**Processo: 162-EDI-2020**

N.º 32183/INF/DMURB\_DepLU\_DivLU/GESTURBE/2021

**Assunto:** Ampliação

**Local:** Av José Malhoa, 3-3B

A-01-03\_R2

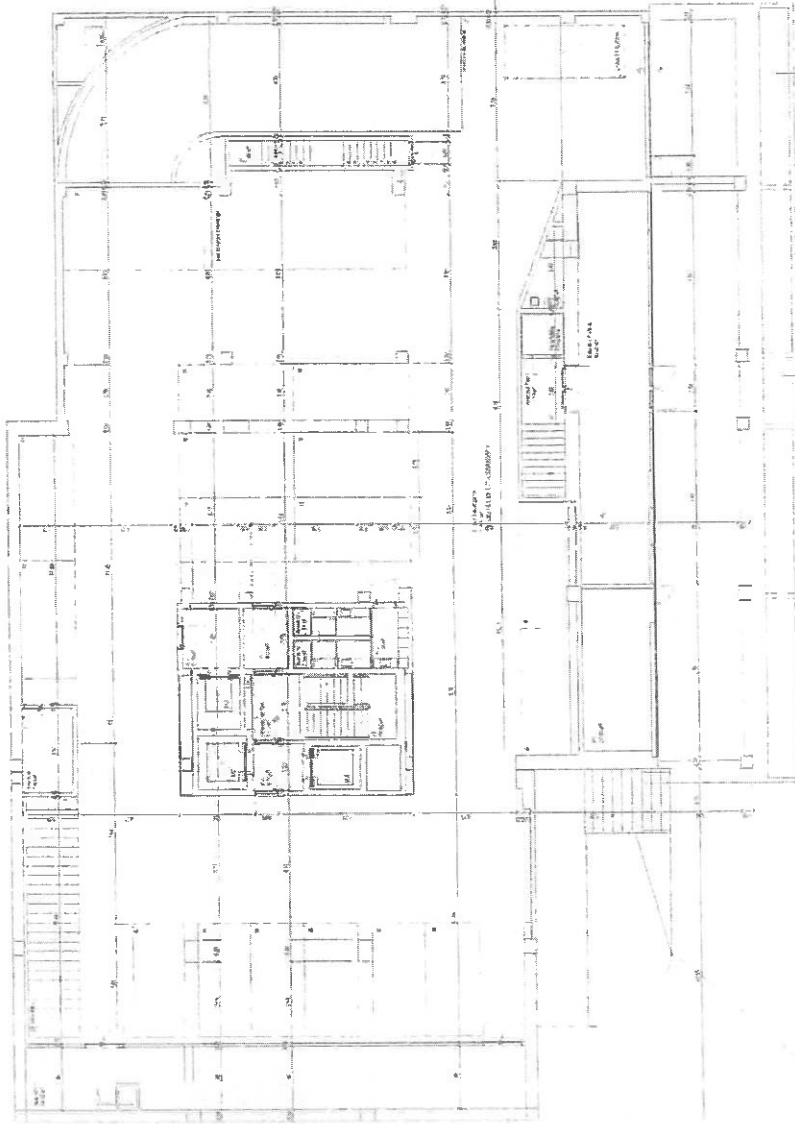
Os elementos constantes deste processo preveem a instalação de um sistema semaforico. No entanto a via de circulação que permite aceder a lugares perpendiculares números 11, 12, 14 e 15 do piso 0 e aos lugares 10 a 14, 19, 20, 23 e 24 do piso -1 não possui as dimensões necessárias para a manobra.

O requerente entregou novos elementos via eletrónica em anexo (des. A-01-02.R2 e des. A-01-02.R2 datados de Julho de 2020) alargando os lugares acima mencionados para 2,75 m. Esta solução permite maior facilidade na execução de manobras no acesso aos lugares de estacionamento face à dimensão reduzida da faixa de acesso, tomando em consideração que se trata de num edifício já existente e em que a estrutura não foi calculada para as novas exigências dimensionais no que respeita a estacionamento.

Piso -1 – Transformar os três lugares:10, 11 e 12 em apenas dois lugares, por forma, a aumentar a dimensão do lugar de estacionamento, compensando a dimensão restrita da via de circulação que dificulta a manobra de estacionamento.

Para além de suprimir o lugar 12, reposiciona-se o acesso ao Compartmento dos Lixos para esse pátio, permitindo, igualmente, aumentar a largura dos lugares 13 e 14. Esta proposta, considera que tal alteração não afecta o aumento significativo solicitado para os lugares 10 e 11.

Nesta faixa, considerando os lugares de 11 a 18, aumentam-se igualmente o comprimento dos lugares até à parede dos espaços de apoio do programa (Cofres, Compartmento dos Lixos, Sala de Segurança), passando a ter a dimensão de 5,00m.

Em ambos os Pisos – Aumenta-se a largura dos lugares 19, 20, 23, 24 do Piso -1 e dos lugares 11, 12, 14, 15, até ao limite definido pela circulação pedonal de forma a melhorar a manobra de estacionamento.
